EN LO PRINCIPAL: Modificación a Solicitud de Concesión Eléctrica Definitiva; **PRIMER OTROSÍ:** Acompaña documentos. **SEGUNDO OTROSÍ:** Se tenga presente. **TERCER OTROSÍ:** Acredita Personería.

Que, con fecha 31 de mayo de 2021, MATE presentó una Solicitud de Concesión Eléctrica Definitiva para el Proyecto denominado "Nueva Línea 2x220 kV Mataquito – Nueva Nirivilo – Nueva Cauquenes – Dichato – Hualqui". El Proyecto consiste en el establecimiento de cuatro tramos de líneas de transporte de energía eléctrica, en configuración de 220 kV, de doble circuito, tramos que llevarán 2 circuitos para conectar la Subestación Mataquito con la Subestación Hualqui, ninguna de las cuáles es parte de la presente Solicitud.

II. FUNDAMENTOS DE LA PRESENTE MODIFICACIÓN DE LA SOLICITUD DE CONCESIÓN.

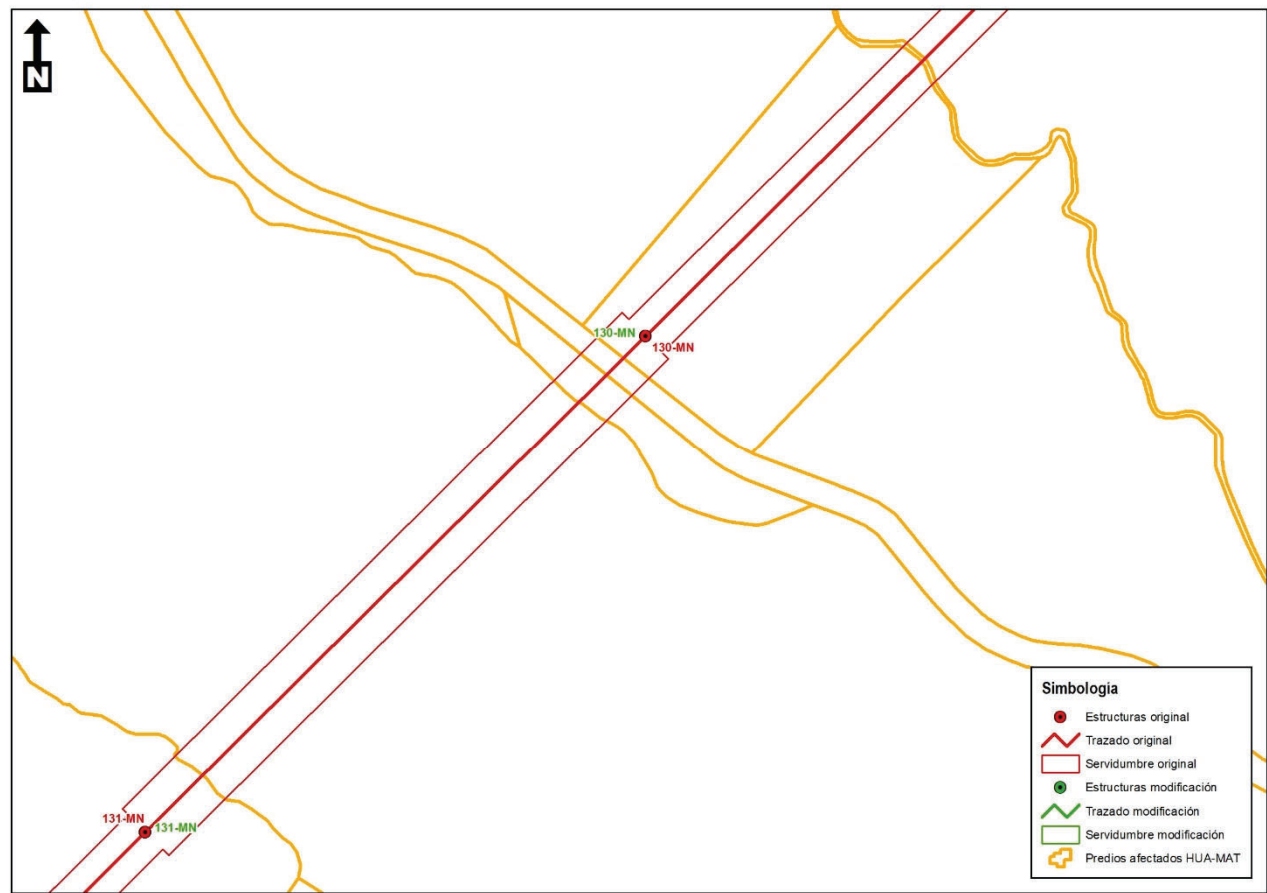
En virtud de este cambio, se modifica la estructura 123-MN.

En términos prediales, se añade un nuevo predio, se modifica la longitud y superficie de concesión de 16 predios, Como se indica en la siguiente tabla:

Asimismo, se agrega la estructura 123-MN y como consecuencia de lo anterior, los anchos de franja se modifican de 51 y 65 metros a 60 y 65 metros.

Asimismo, se elimina la estructura 123-MN y como consecuencia de lo anterior, los anchos de franja se modifican de 51 y 65 metros a 60 y 65 metros.

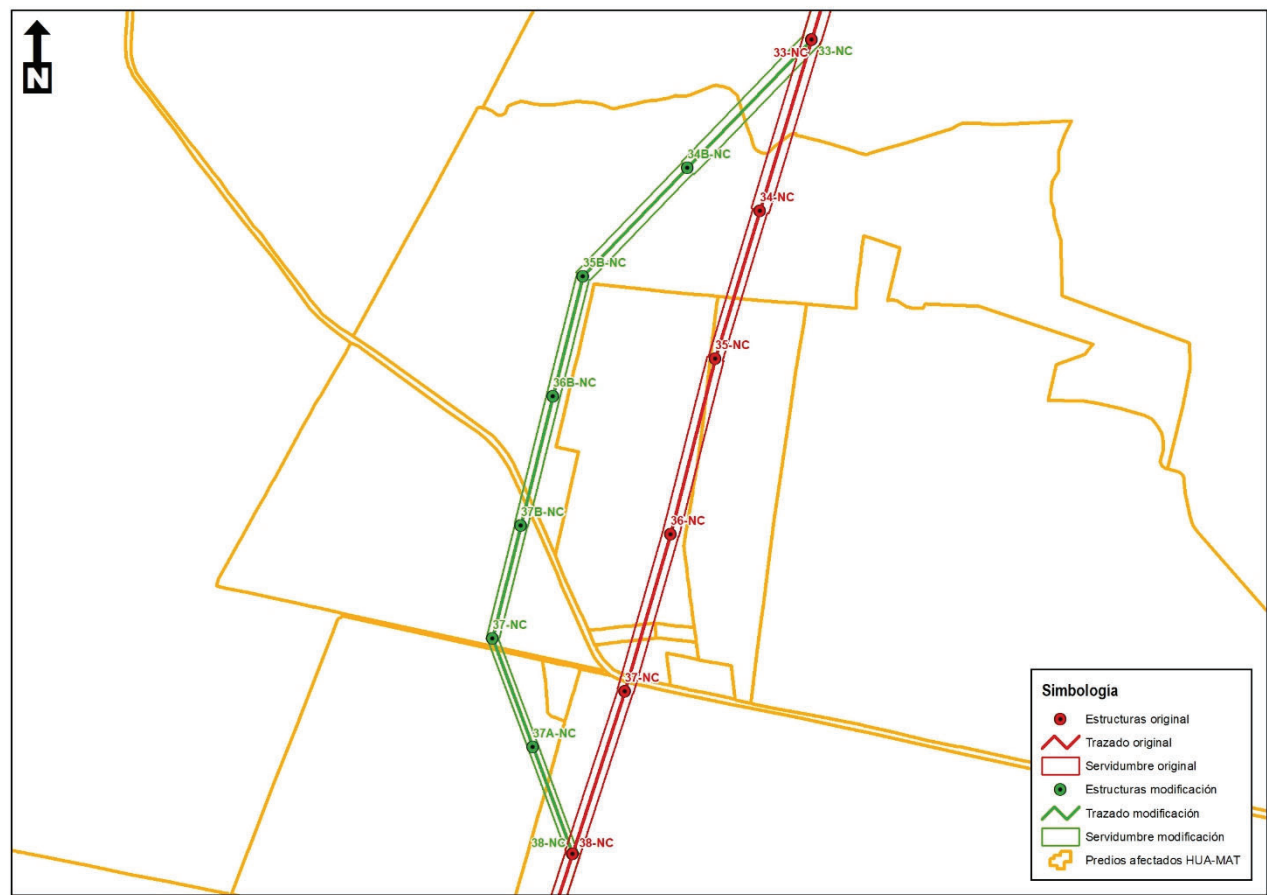
En virtud de este cambio, se modifica la estructura 13-NC.

En términos prediales, se modifica la longitud y superficie de concesión de 3 predios, Como se indica en la siguiente tabla:

6) Variante de Estructura 33-NC a Estructura 38-NC;

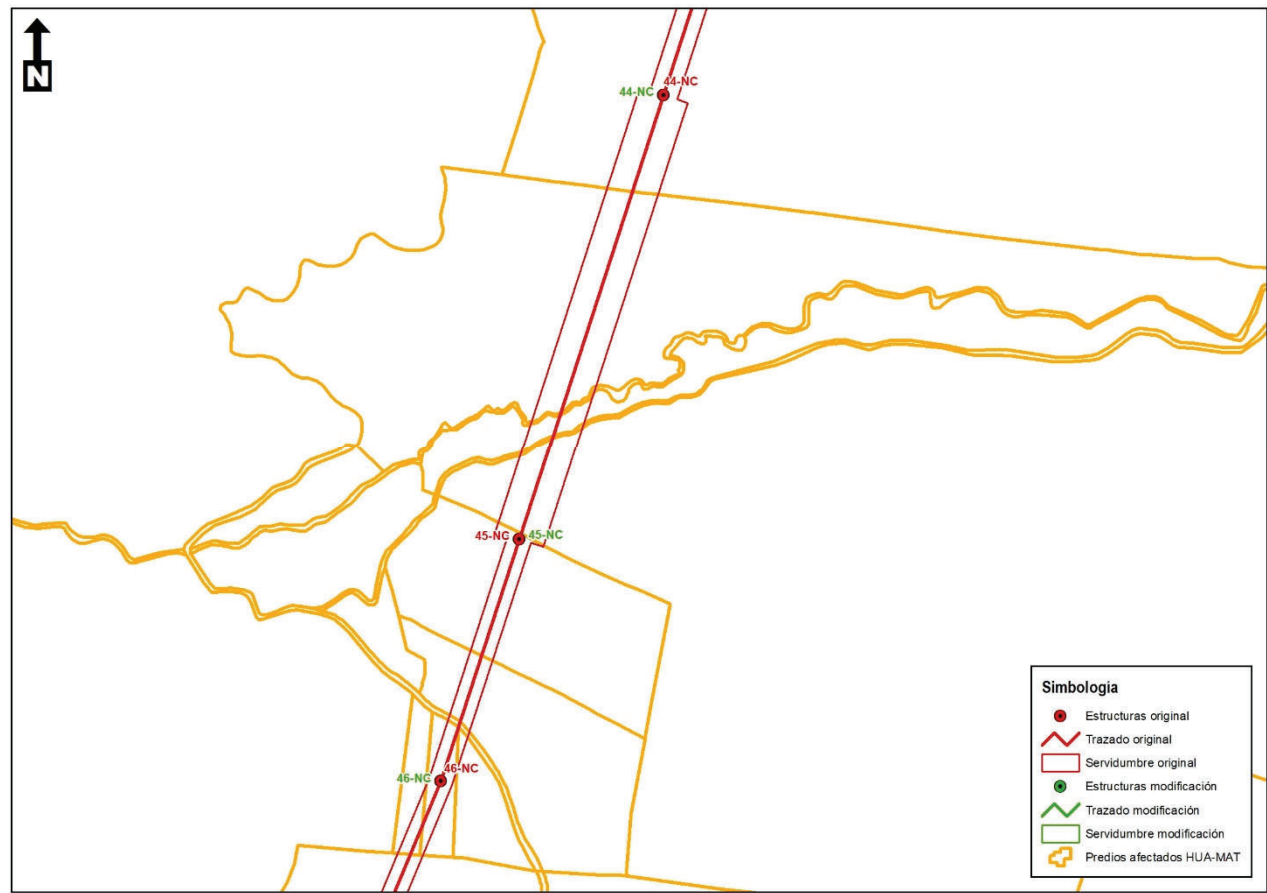
En virtud de este cambio, se eliminan 3 estructuras, se agregan 5 estructuras y se modifica una estructura al trazado.

En términos prediales, se modifica la longitud y superficie de concesión de 3 predios, se desafectan del trazado 3 predios, y se incorpora en esta variante un predio nuevo afectado, todo según el siguiente detalle:

Asimismo, en el plano se elimina la estructura 34-NC y se incorporan las estructuras 34B-NC, 35B-NC, 36B-NC, 37B-NC y 37-NC; Como consecuencia de lo anterior, los anchos de franja se modifican de 46 y 55 metros a 33, 38, 40, 42, 47 y 54 metros.

Asimismo, en el plano se elimina la estructura 37-NC; Como consecuencia de lo anterior, los anchos de franja se modifican de 45, 46, 48, 49, 50, 51, 52 y 80 metros a 33, 45, 46, 49, 50, 52 y 80 metros.

7) **Modificación Propietario, nombre del predio y datos de inscripción Plano de Servidumbre ID 284;**

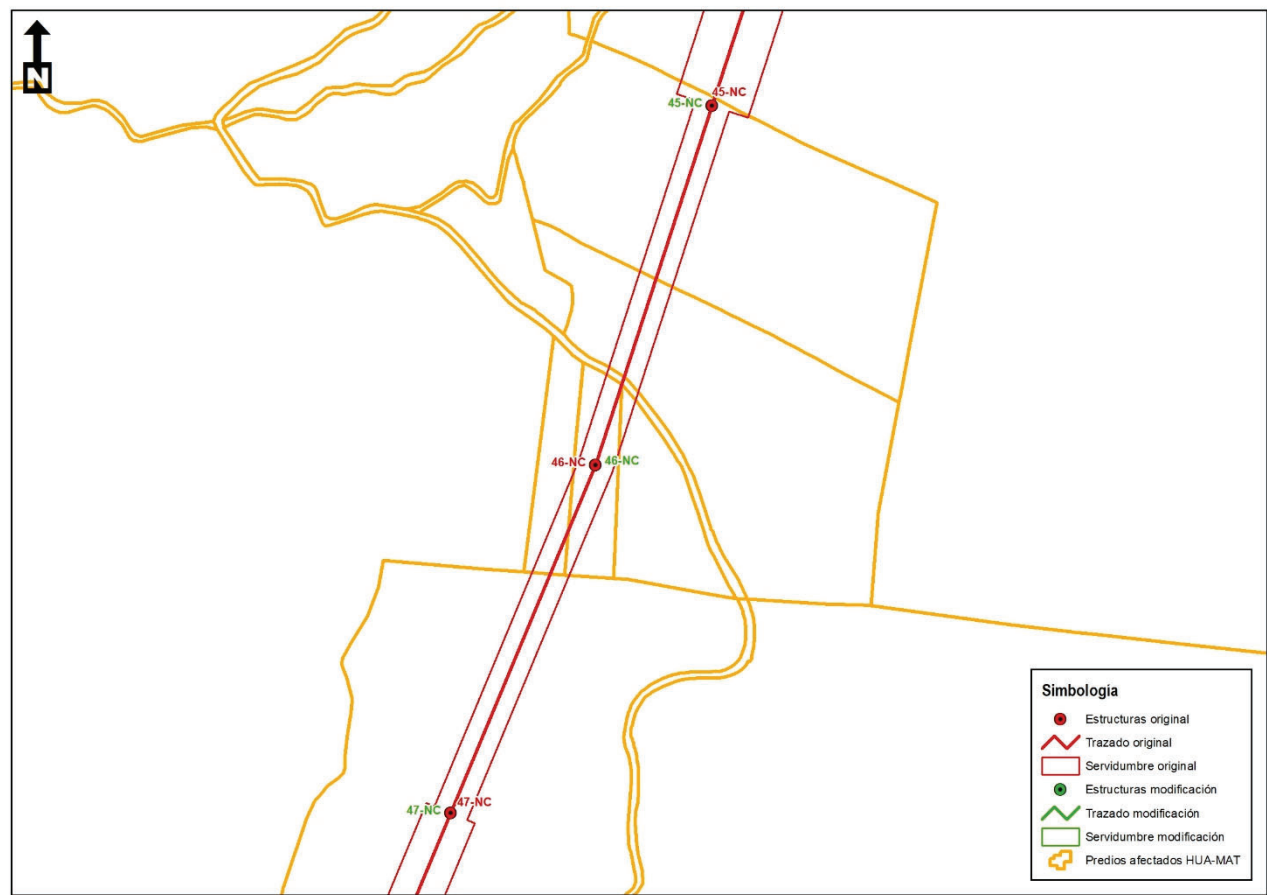
En términos prediales, se modifica el nombre del propietario y datos de inscripción para 1 predio, todo según el siguiente detalle:

En cuanto a los cambios legales, se modifica el nombre del propietario de “Inmobiliaria El Olvido Limitada” a “Bosques León SpA”, nombre del predio de “Lote “B” del inmueble denominado Lote uno” a “Lote Uno que formaba parte de la propiedad de mayor extensión denominada Quebrada Honda”, fojas de “967 vta.” a “1130”, número de “1490” a “1107” y año de “2006” a “2021”.

8) Modificación de deslindes prediales entre Estructuras 45-NC a 47-NC;

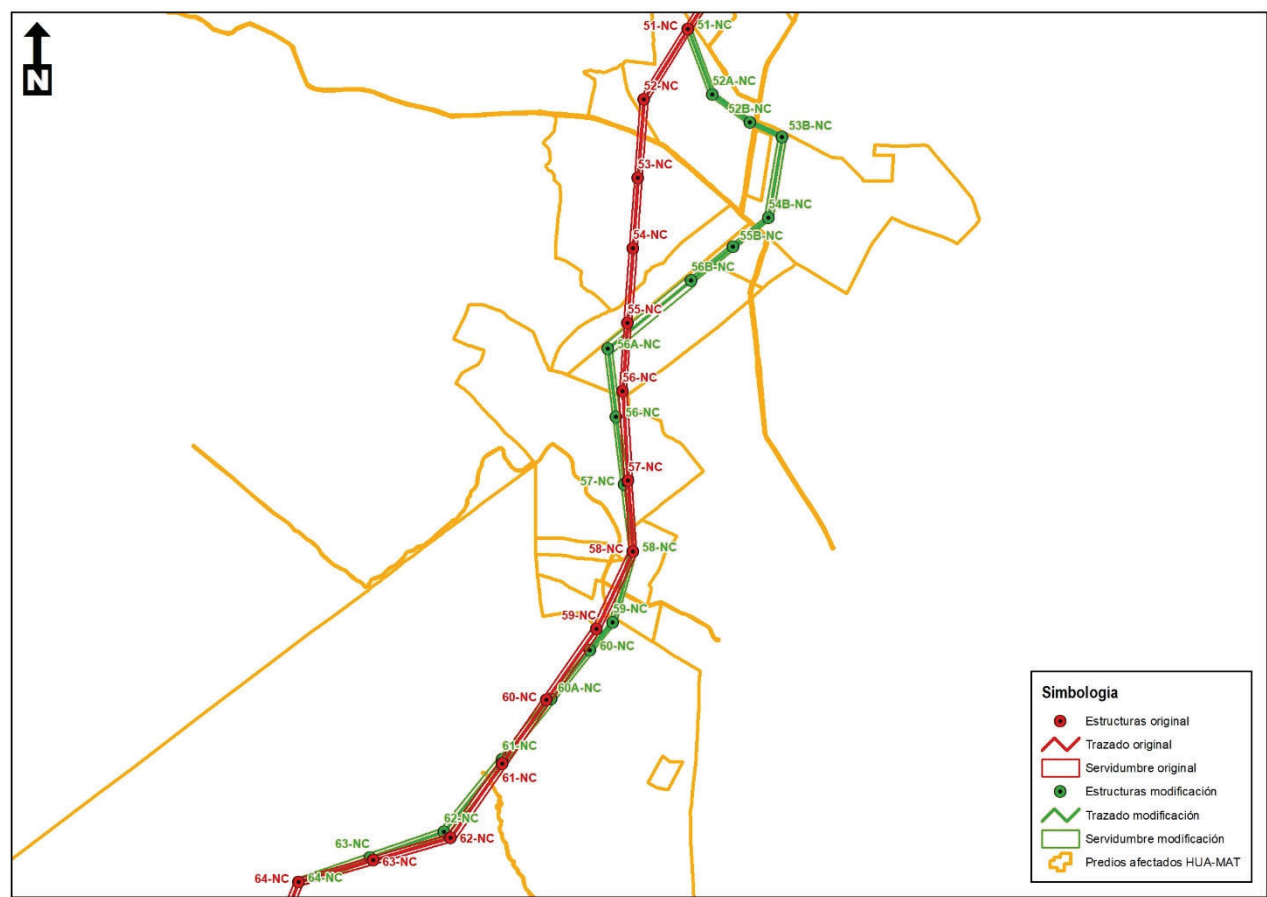
En términos prediales, se modifica la longitud y superficie de concesión de 1 predio y se incorporan 2 predios nuevos afectados, todo según el siguiente detalle:

Asimismo, en el plano se elimina la estructura 46-NC y los anchos de franja se mantienen en 38 metros.

9) Variante de Estructura 51-NC a Estructura 64-NC;

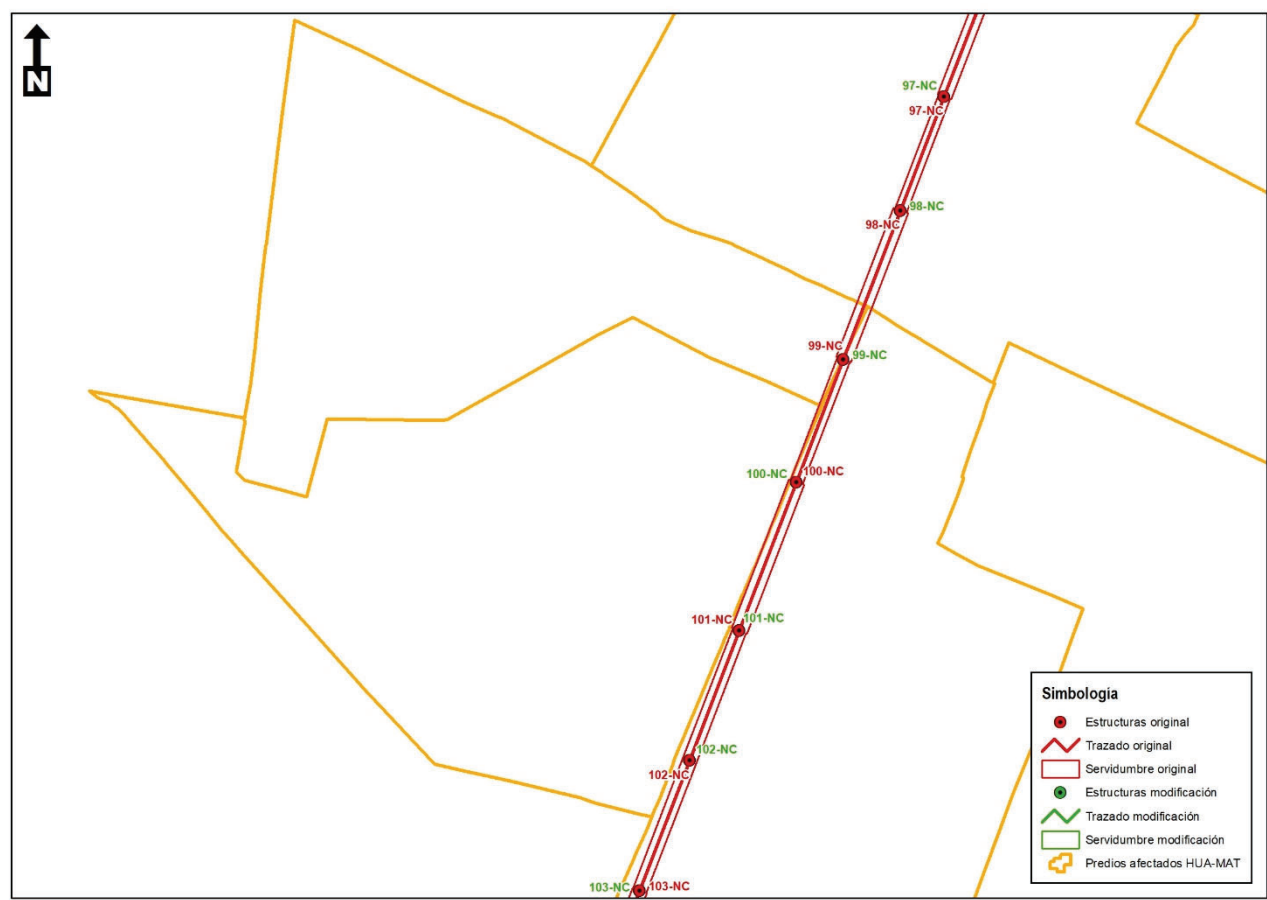
En virtud de este cambio, se eliminan 4 estructuras, se agregan 8 estructuras y se modifican 7 estructuras al trazado.

Asimismo, se elimina la estructura 52-NC y se agregan las estructuras 52A-NC y 52B-NC; Como consecuencia de lo anterior, los anchos de franja se modifican de 45 y 46 metros a 25, 28, 39 y 46 metros.

Asimismo, se elimina la estructura 56-NC y se agregan las estructuras 56B-NC y 56A-NC; Como consecuencia de lo anterior, los anchos de franja se modifican de 39, 47 y 50 metros a 34, 43 y 68 metros.

Asimismo, se modifican las estructuras 59-NC, 60-NC, 61-NC, 62-NC, 63-NC y se agrega la estructura 60A-NC; Como consecuencia de lo anterior, los anchos de franja se modifican de 44, 46, 47, 48, 49 y 51 metros a 28, 38, 41, 47, 48, 49, 51 y 56 metros.

10) Modificación de deslindes prediales entre estructura 102-NC a estructura 98-NC

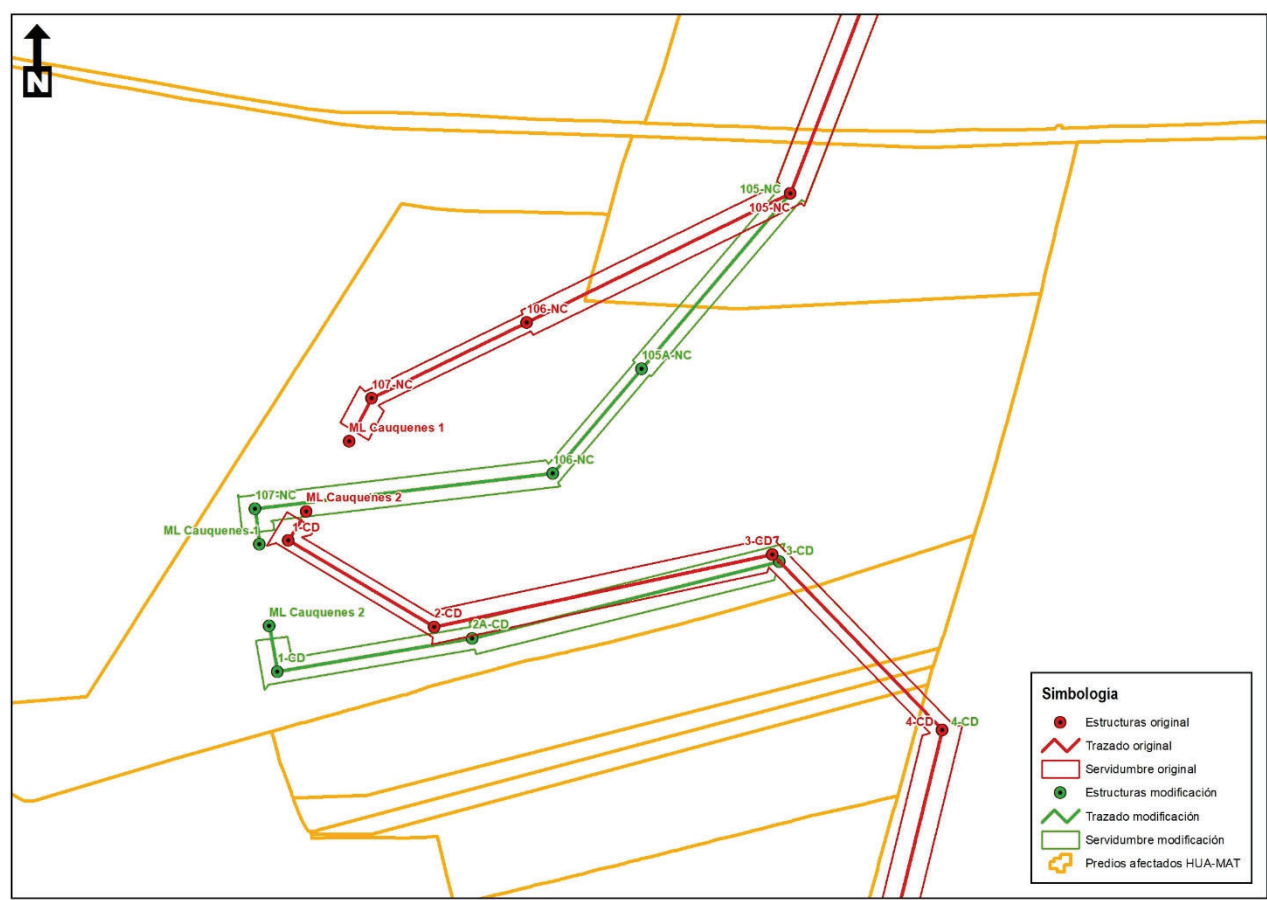
En términos prediales, se modifica la longitud y superficie de concesión de 1 predio y se incorpora 1 predio afectado, todo según el siguiente detalle:

El predio ID 342 se verá parcialmente afectado por la estructura 99-NC.

16) Modificación Propietario y datos de inscripción Plano de Servidumbre ID 542;

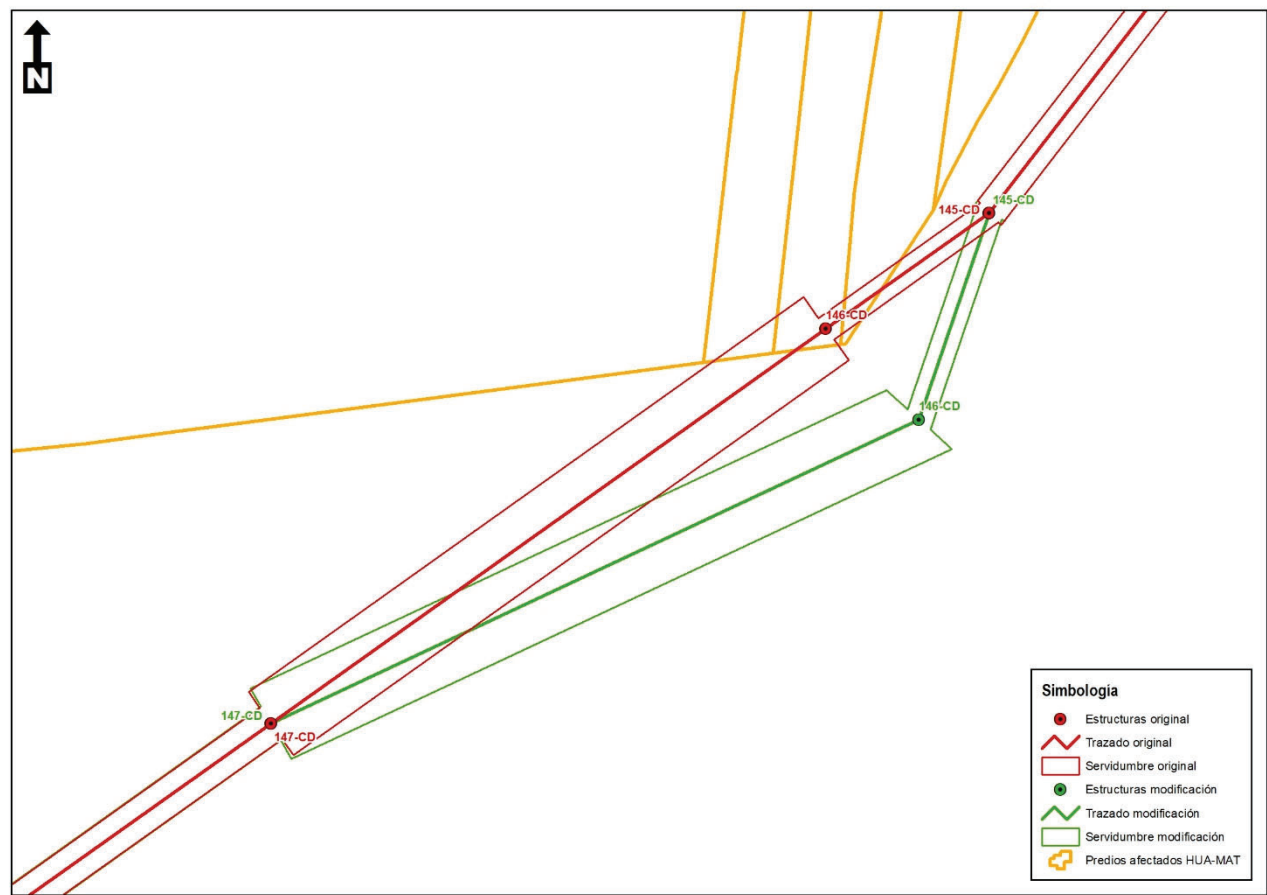
En términos prediales, se modifica el nombre del propietario y datos de inscripción para 1 predio, todo según el siguiente detalle:

18) Modificación Propietario y datos de inscripción Plano de Servidumbre ID 589;

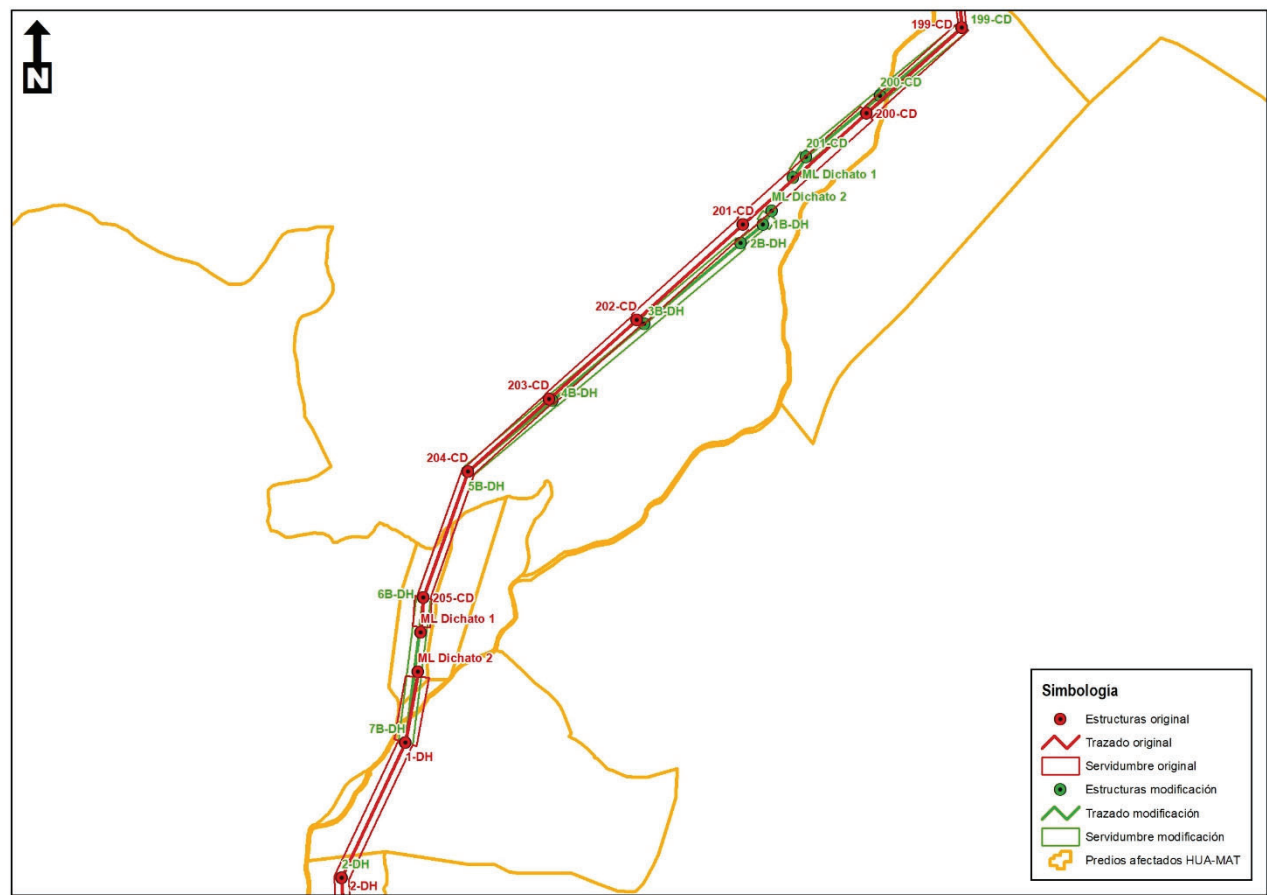
En términos prediales, se modifican los datos legales de 1 predio, todo según el siguiente detalle:
